「道路掘削及び復旧工事標準仕様書」の見直しに伴う

占用企業説明会 質疑・回答について

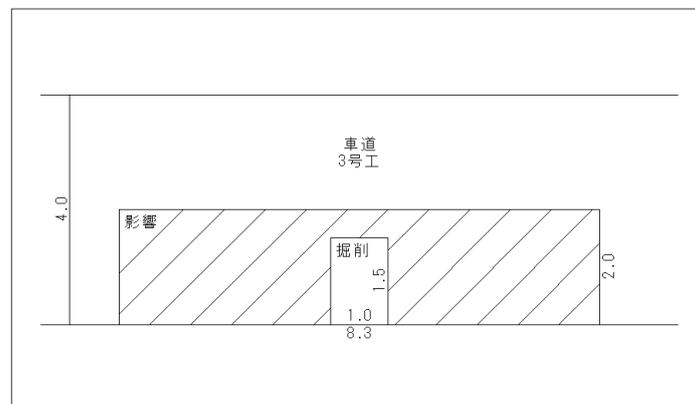
Q:即時本復旧面積について、下記のように掘削部分が小さい場合でも15㎡程度ということは8.3mくらいの舗装をしないとイケないのでしょうか。

A: 上限15㎡の復旧面積となります。

現場条件に応じた復旧範囲について、建設事務所との協議の上、決定してください。
